REPÚBLICA DE COLOMBIA
SUPERINTENDENCIA DE INDUSTRIA Y COMERCIO

Oficio N° 419 de 16 de enero de 2020

Ref. Expediente N° NC2018/0001166

TÍTULO DE LA SOLICITUD: “BRAZO DE ACCESO VEHICULAR DE MATERIAL FLEXIBLE NO METÁLICO CON MECANISMO DE LIBERACIÓN Y/O SENSOR DE IMPACTO.”

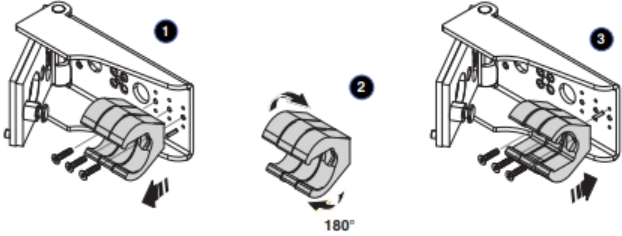
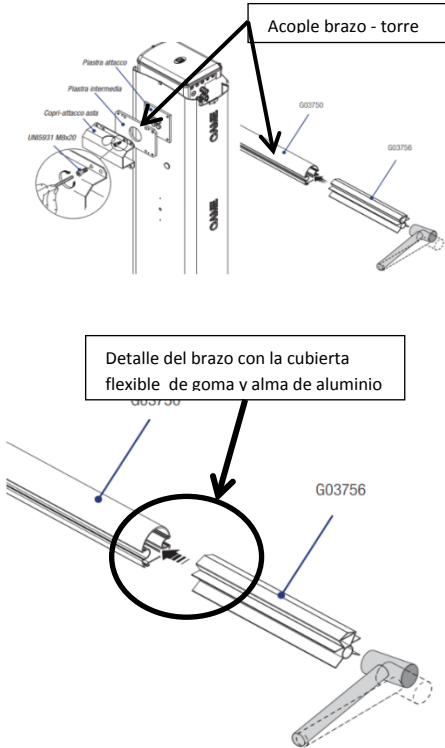
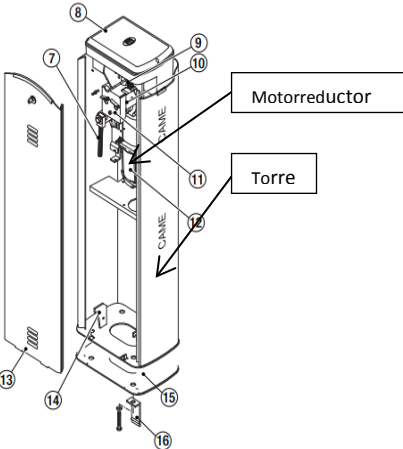
Características esenciales	D1
Brazo (1) de acceso vehicular (...) que comprende:	La barrera automática ha sido diseñada para su uso en aparcamientos privados o públicos. (Sitio Web. Ref. Accesorio. 001G03750).
Mecanismo de liberación	Mecanismo de liberación (Figura N de G03005-G04002)

Sensor de impacto	Las fotocélulas se pueden integrar en el gabinete (Sitio WEB).
Un brazo de material flexible (1).	Barra de sección semielíptica en aluminio pintado de blanco, completa con perfil hueco y perfil de goma a prueba de golpes. (Sitio Web. Ref. Accesorio. 001G03750). 
Una torre con motor (2).	Barreras con motorreductor de 24 V DC y panel de control incorporado. (Sitio web). Motorreductor con encoder (Sitio web. Ref. Accesorio. 001G4040Z). 
Brazo (1) de acceso vehicular (...) que comprende:	La barrera automática ha sido diseñada para su uso en aparcamientos privados o públicos. (Sitio Web. Ref. Accesorio. 001G03750).
Mecanismo de liberación	Mecanismo de liberación (Figura N de G03005-G04002)

De acuerdo con la tabla anterior, las características esenciales del aparato de la reivindicación 1 habían sido divulgadas previamente en el documento D1, por lo tanto, la materia reivindicada no es nueva.

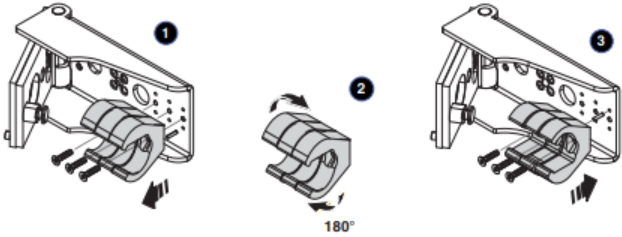
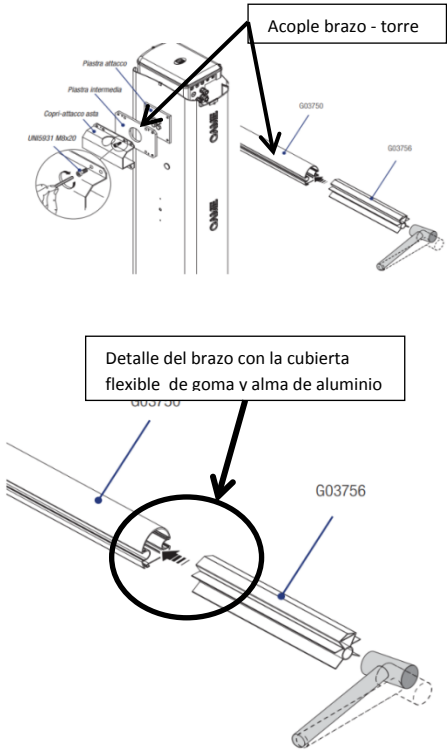
Sensor de impacto	Las fotocélulas se pueden integrar en el gabinete (Sitio WEB).
Un brazo de material flexible (1).	Barra de sección semielíptica en aluminio pintado de blanco, completa con perfil hueco y perfil de goma a prueba de golpes. (Sitio Web. Ref. Accesorio. 001G03750).

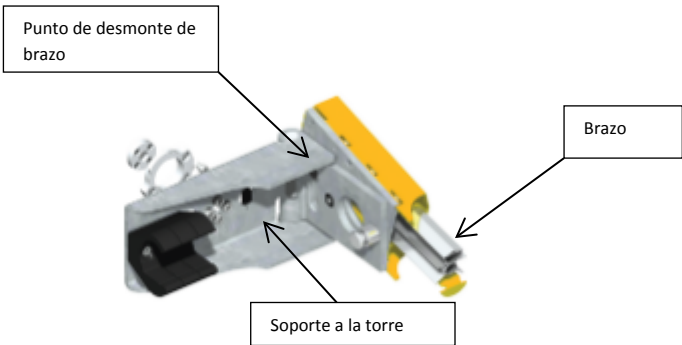
- Reivindicación 2: Accesorio de desmontaje para el soporte del brazo (Sitio web. Ref. Accesorios 001G04002 & 001G04003).

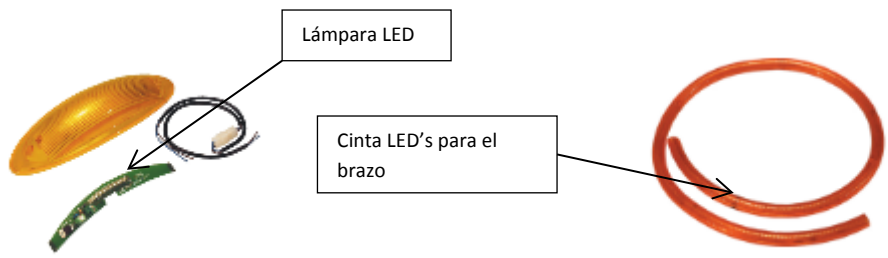
- Reivindicación 3: “*Detección de obstáculos. Con el motor detenido (barrera cerrada, abierta o después de un mando de parada total), impide cualquier movimiento si los dispositivos de seguridad (por. ej. fotocélulas) detectan un obstáculo (...)*” (Sitio web. Ref. Accesorios 002RSE. Pág. 6).
- Reivindicación 4: Cúpula integrada de luz intermitente. (Sitio web. Ref. Accesorios 001G02801); Cordón Luminoso (Sitio web. Ref. Accesorios 001G028401).

Las reivindicaciones dependientes 2 a 4 tampoco cumplen con el requisito de novedad.
